Panamá, 27 de septiembre de 2021

Por este medio damos contestación a la nota No. DEIA-DEEIA-AC-0121-2907-2021, por medio de la cual se solicita información aclaratoria, para el estudio de impacto ambiental, categoría II, realizado para el proyecto "EXTRACCIÓN DE MATERIAL PÉTREO DE RÍO PAVO, ACOPIO DE MATERIAL Y PLANTA TRITURADORA, PARA EL PROYECTO DISEÑO Y CONSTRUCCIÓN DE LA REHABILITACIÓN DE LA VÍA ATALAYA – MARIATO – QUEBRO – LAS FLORES Y MEJORAMIENTO DEL RAMAL A VARADERO, PROVINCIA DE VERAGUAS PANAMÁ.

Ilustración No. 2. Sección Típica de Vado.

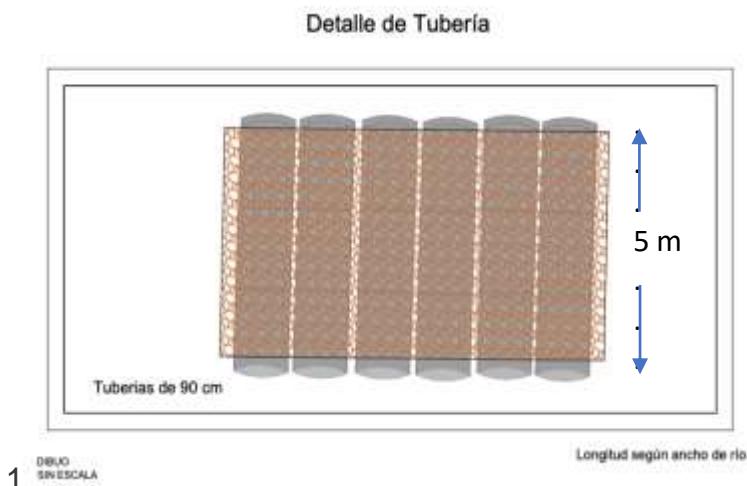
**Aclarar si la construcción de los vados forma parte del alcance del presente Estudio de Impacto Ambiental, en caso de ser afirmativo: Indicar la cantidad de vados a construirse sobre el Rio Pavo, Coordenadas UTM de ubicación e indicar superficie.**

**Respuesta:** Tal como se indicó en el estudio de impacto ambiental, se esperaba la época seca, para identificar los mejores sitios de ubicación de vados, igualmente, para identificar si eran del todo necesario. El proyecto identifica como necesaria la utilización de vados, por lo que, de acuerdo a inspección en sitio, consulta a moradores, y análisis de imágenes satelitales, hemos identificados 5 sitio de vados, cuyas ubicaciones, referenciadas con sus coordenadas UTM-WGS 84, se encuentran en el plano denominado “Ubicación de Vados y Camellones”, plano en el anexo 1 del presente documento.

Asumiendo que el ancho de rodadura de vado, tendrá un máximo de 5 metros, y un relleno de material para estabilizarse, de hasta un metro de alto (esperando una compactación por el paso de los camiones que dé como resultado de aproximadamente setenta centímetros 0.70 cm) y con de la información obtenida del plano “Ubicación de Vados y Camellones”, se obtiene que estos vados requerirán de 500 m<sup>3</sup> de material de río aproximadamente.

$$\text{Vado 1} = 20 \times 5 \times 1 = 100\text{m}^3$$

$$\text{Vado 2} = 23 \times 5 \times 1 = 115\text{m}^3$$

Vado 3 =  $18 \times 5 \times 1 = 90\text{m}^3$

Vado 4 =  $25 \times 5 \times 1 = 125\text{m}^3$

Vado 5 =  $12 \times 5 \times 1 = 60\text{m}^3$

Volumen Total =  $490\text{m}^3 \cong 500\text{ m}^3$
